Vår referanse:
18/4735-15

Vår dato:
14.03.2018

Godkjenning av overgang fra FlexSafe brurekkverk til FMK-Vegrekkverk

Opplysningsvesenlig:
 KBR/K
 S8
 FSB.9307.010
 1987/17

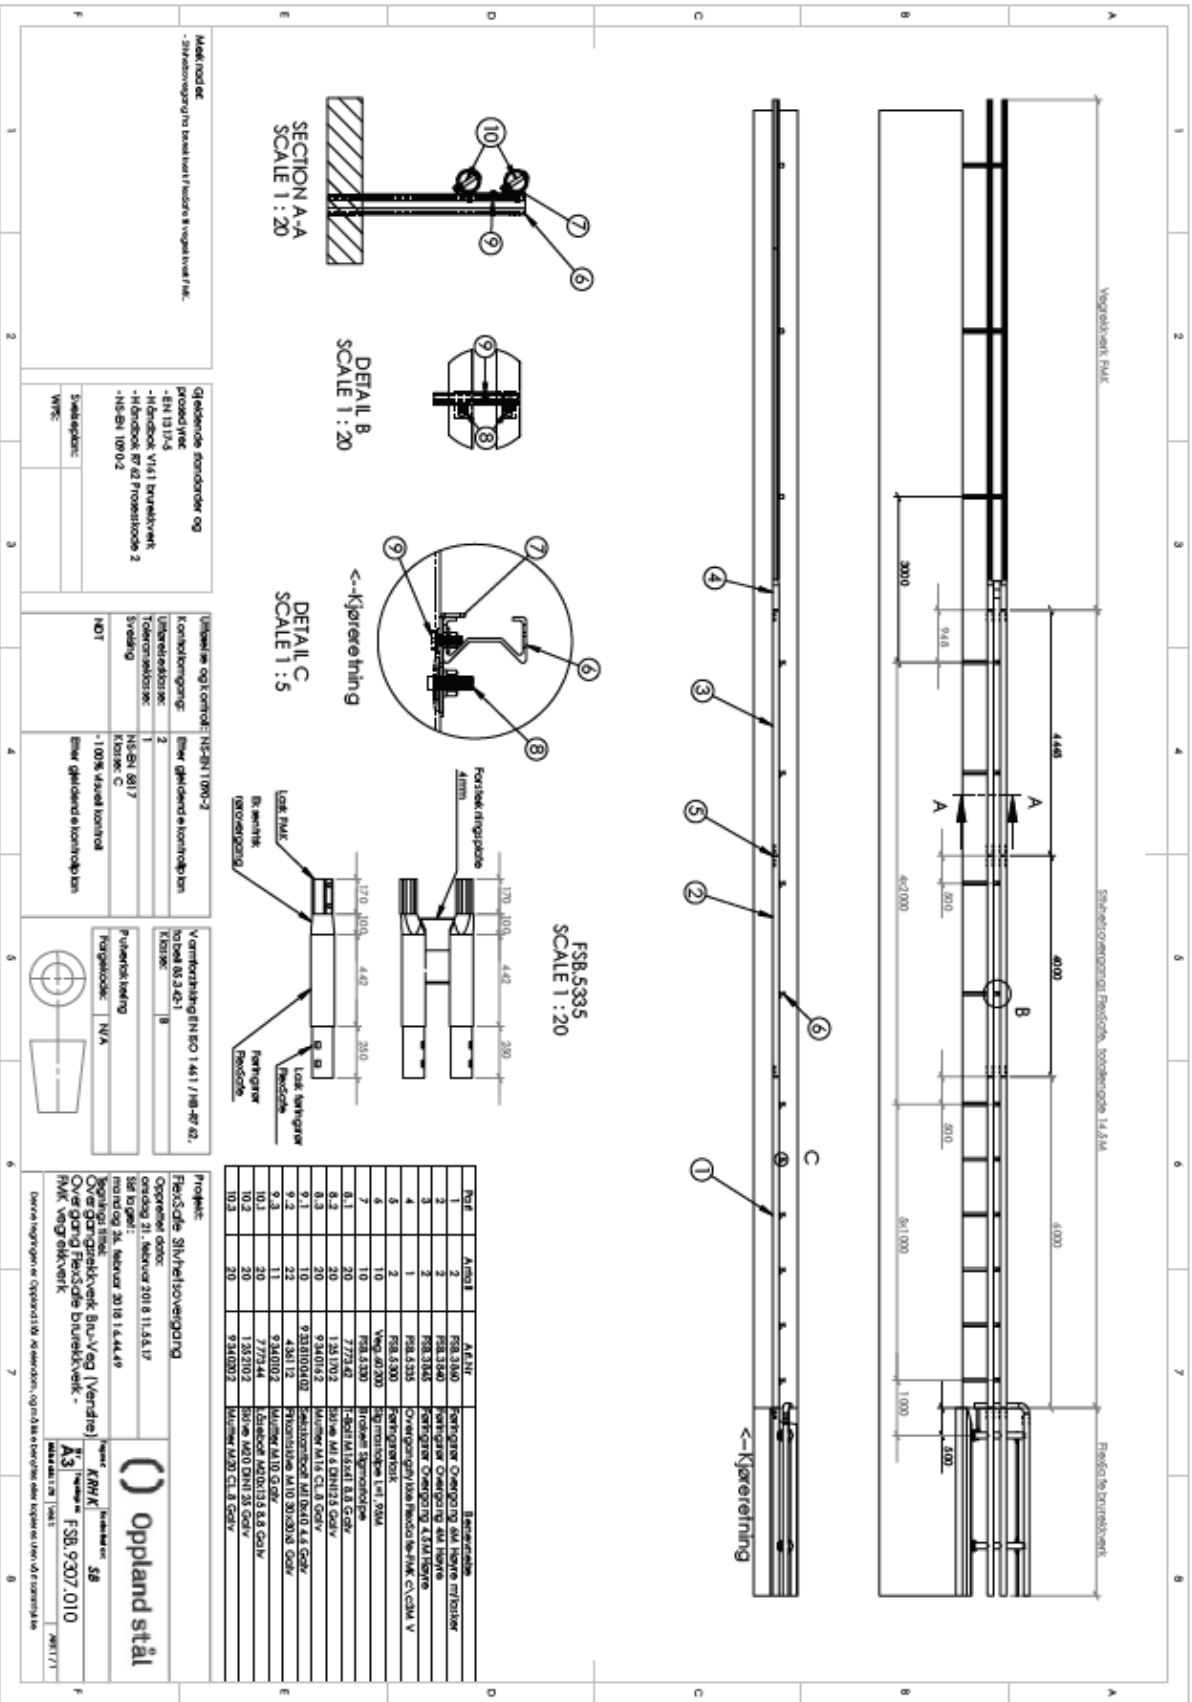
Rekkverksovergang har høyre og venstreside utforming, ref. tegninger FSB.9307.010 og FSB.9308.010. Rekkverksovergangen er testet i styrkeklasse N2 og tilfredsstillende kravene til skadeklasse B og arbeidsbredde W2/W3.

Rekkverksovergangen godkjennes for bruk mellom FlexSafe brurekkverk og FMK-Veg N2 vegrekkverk.

Overgangen skal monteres i henhold til produsent/leverandørens installasjonsbeskrivelse (ref. tegning finnes i vedlegg).
